对策验证报告

顺序号 ECR0009803

项目代码	ZY2131	项目类别	腰托阀	编制/日期	李华. 2024.02.28
总成名称	腰托阀总成	总成件号	BPC0010199	审核/日期	王明 2024.2.28
零部件名称	安装底座	零部件件号	SLT0010566	批准/日期

原因分析验证报告

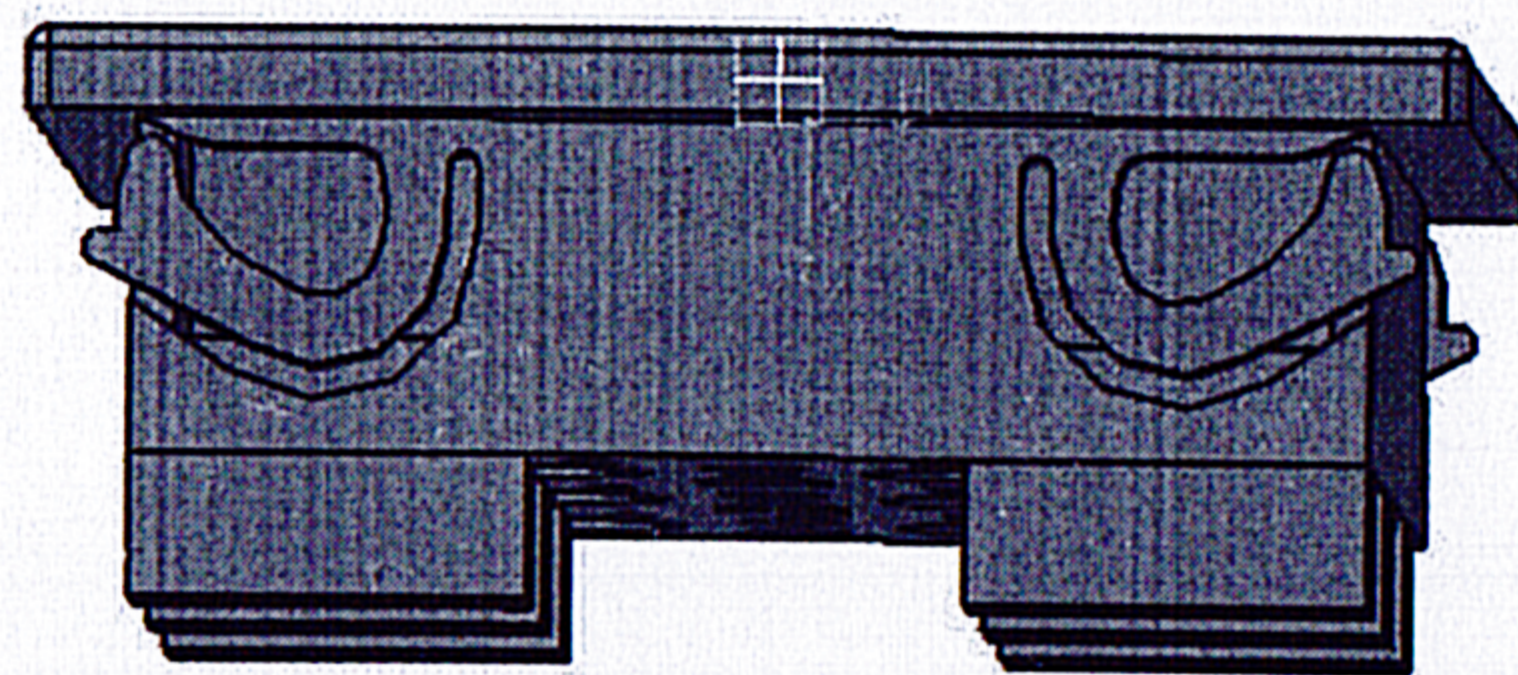
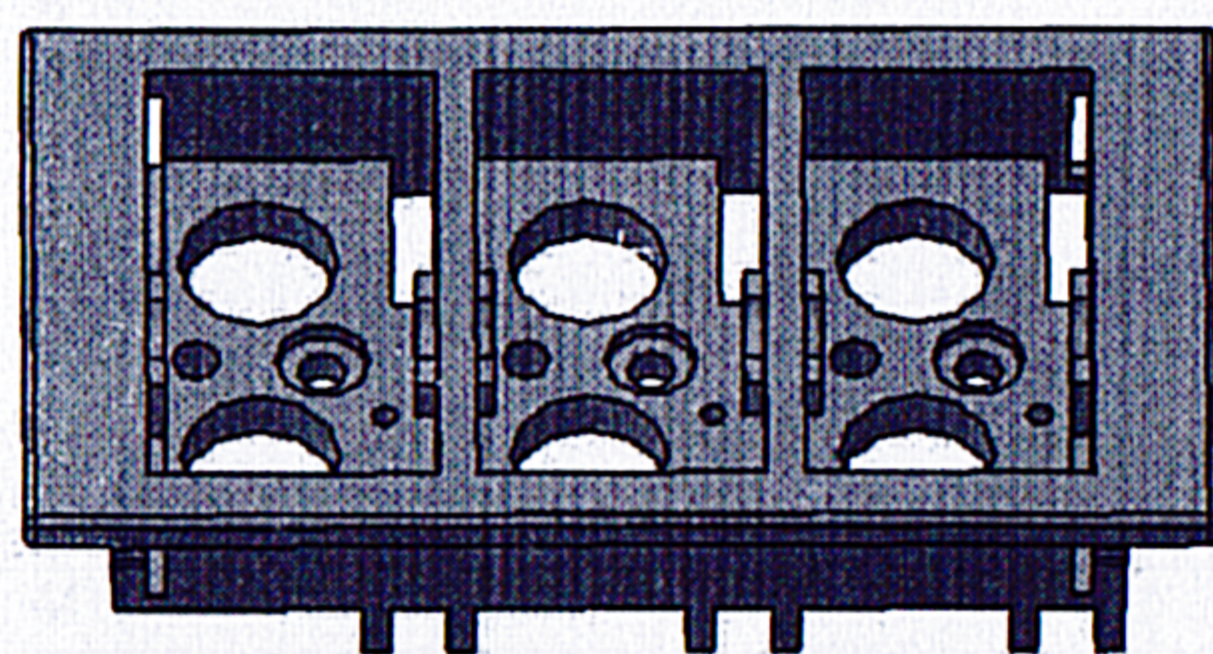
- 1、安装底座卡接点由封闭状态改为开放状态；
- 2、凸台圆弧由R1.55更改为R2.5，使装饰盖轴与圆弧不在处于悬空状态；
- 3、取消底面3个沉孔，增加侧壁壁厚，避免生产时粘模；
- 4、底座上面板两侧由60mm延长到67mm，可遮盖住接头处的开孔缺陷；

对策验证效果
通过3D打印样件装配后验证，可满足要求

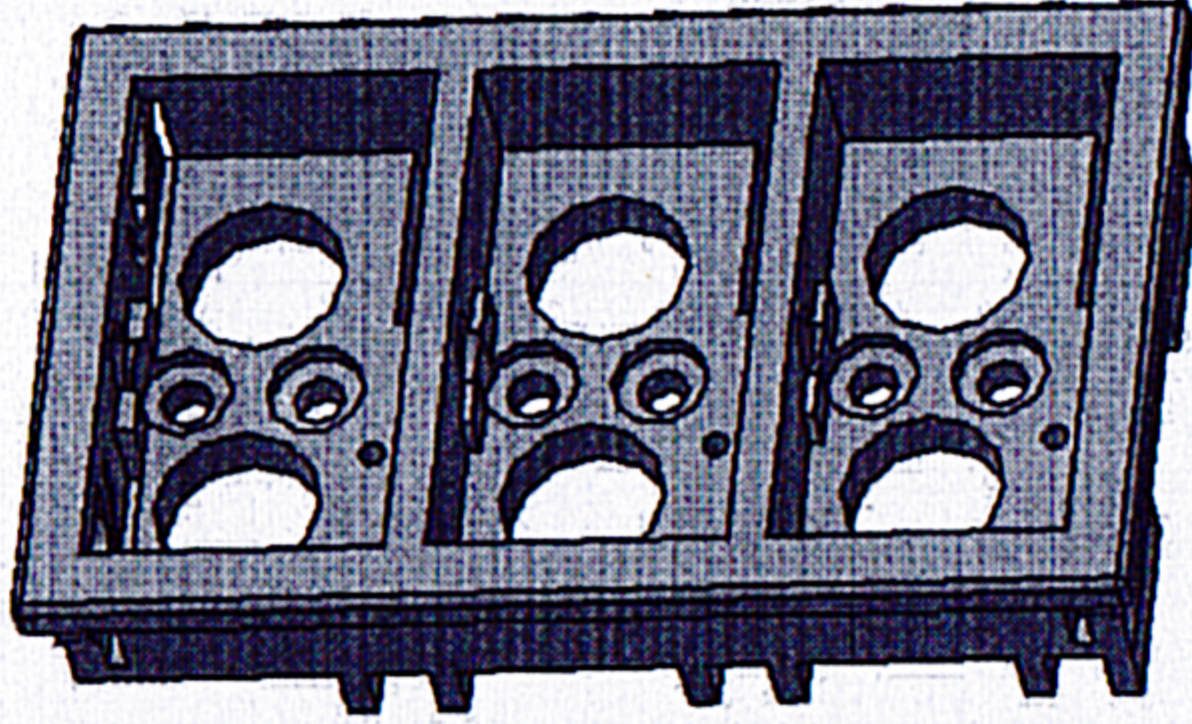
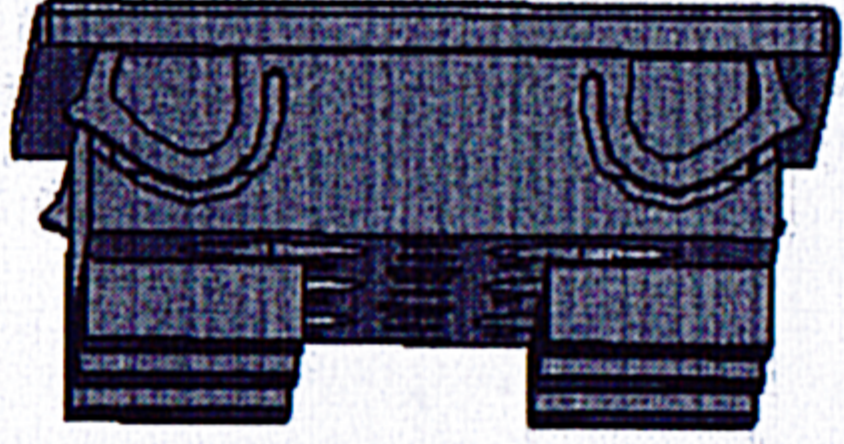
1、腰托阀总成在罩壳上装配时由于卡接点时封闭状态，造成压装困难；
 2、6个圆弧钣金偏小，导致装饰盖悬空，装配后按压时有异响；
 3、有3个沉头孔导致间隔立面壁厚过薄，注塑生产过程中容易粘模，产生废品；
 4、三联阀装配时接头处需在罩壳开孔，出现缺陷，影响外观质量；

1、安装底座卡接点为封闭状态，变形量偏大，装配时手动压装困难，且容易断裂；
 2、安装底座凸台圆弧偏小，造成装饰盖轴悬空，按压时有异响；
 3、由于沉孔外圆进入侧壁内，造成侧壁厚度过小，注塑时容易粘模；
 4、接头处开孔后，有缺陷暴露。
